תאריך עריכה : 12.10.2014

הנדון : דירה מס' 33 ברח' הנחשול מס' 17 - יבנה

חוות דעת מומחה

ציור 2 - דוגמה לתכנון השיפועים

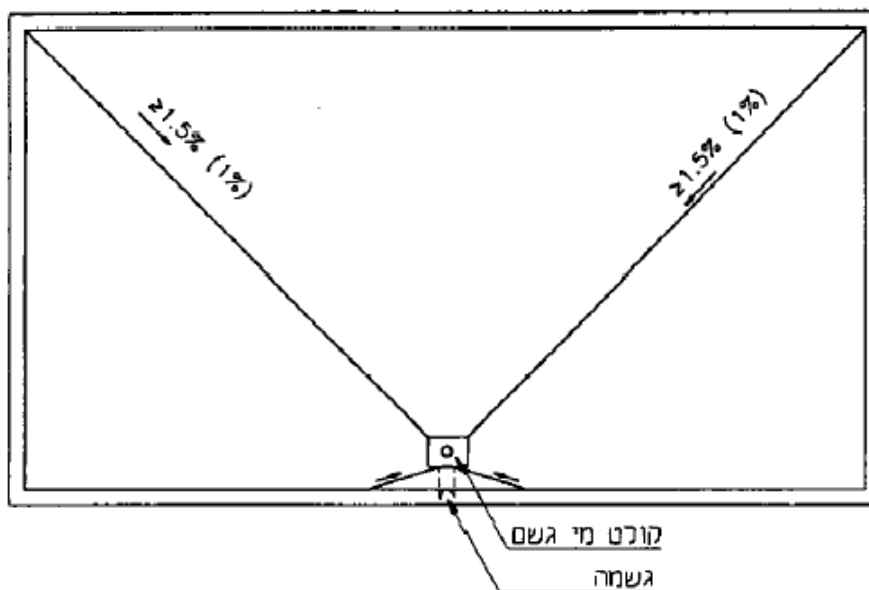
7. שיפוע המרפסת בסלון קטן מ- 1% וזאת בניגוד לדרישת תקן ישראלי ת"י 1752 חלק 1 סעיף 3.1.1.2, **ציטוט:**

יש לשפר שיפועי ניקוז במיקום ברזי מכונת כביסה ולהנמיך את פתח הניקוז. כמו כן סמוך לנקז חדר שינה הורים אחוזי השיפוע בלתי תקינים, בחיבורי ויטרינת הסלון שיפוע ניקוז הפוך כלפי הדירה.

צויר 3 - דוגמה להתקנת המוצר (המידות במילימטרים)

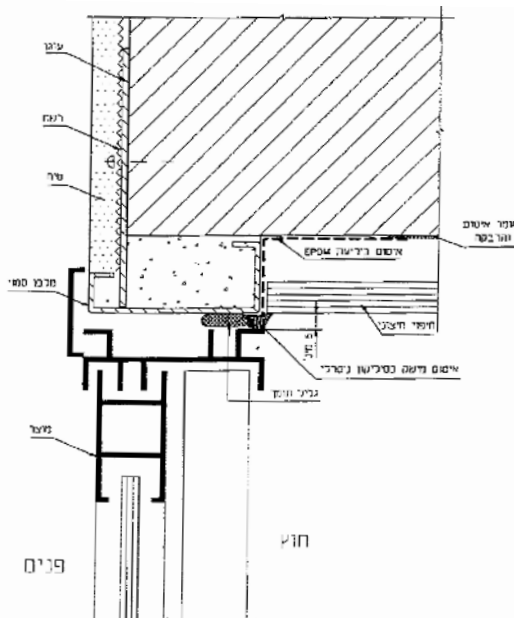
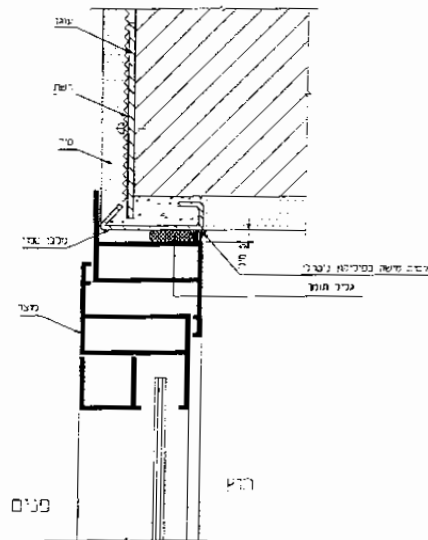
1. יש לחדש אטימה סביב חלונות האלומיניום בחדר שינה הורים, חדרי שינה ילדים ומטבח. תתכן חדירה של מי גשם.

יש צורך לבצע תיקוני אטימה ע"י מריחת חומרים על בסיס סיליקון, העומד בדרישות מפמ"כ 153 (חומרי איטום אלסטומרים חד רכיבים לשימוש בבניינים). (850 ש"ח)

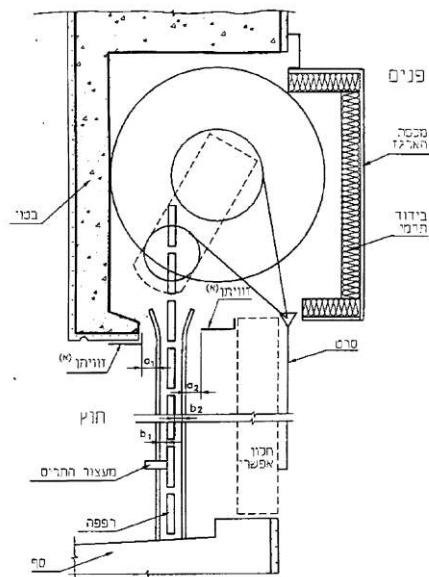
10. בחלק החיצוני העליון בויטרינת מרפסת הורים בין רפפות תריס הגלילה לבין הקיר החיצוני של המבנה, קיים מרווח. המרווח (מסומן בשרטוט כ-a1) עולה על 10 מ"מ המקסימליים המותרים עפ"י תקן 1509, חלק 2 סעיף 3.61, **ציטוט:**

יש להוסיף זוויתני אלומיניום להקטנת המרווח. **1 ח' x 250 שח' = 250 שח'**

ציוור א-3 - אסלות ישיבה - מידות התקנה ומידות שטח גישה (המידות בסנטימטרים)

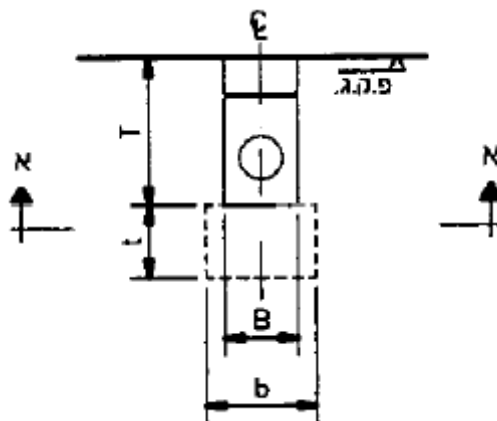
3. מידות לא תקניות בגישה לאסלה בחדר רחצה הורים המידות חורגות מהמינימום שנקבע ע"פ תקן ישראלי ת"י 1205 חלק 3, נספח א'.

גובה אסלה תלויה בחדר רחצה הורים הינו 37 ס"מ לעומת 38-40 ס"מ הנדרשים.

יש לבצע שינויים נדרשים. כמו כן יש לבצע שינוי כיוון / מיקום לחצן ההדחה כנדרש כפי שבוצע בחדר רחצה כללי ובהתאם לתוכנית פריסה. (1,800 ש"ח)

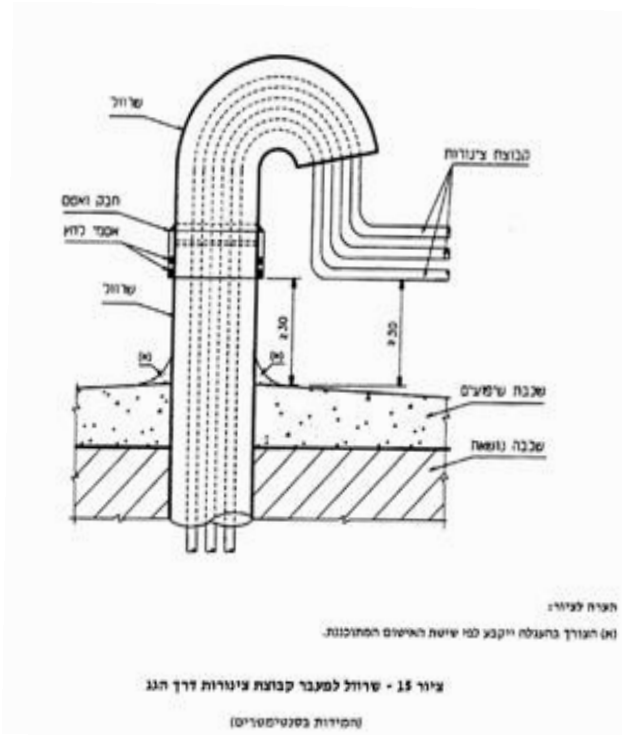
1. דרך הגג עוברת צנרת שקוטרה קטן מ- 2" (1 יח' מעל פתח האוורור בפרוזדור סמוך לארון החשמל למניעת חדירת מי גשמים) זאת ללא שרולים כפי שנדרש בתקן 1752 חלק 1 (1998) סעיף 3.2.5.2, **ציטוט:**
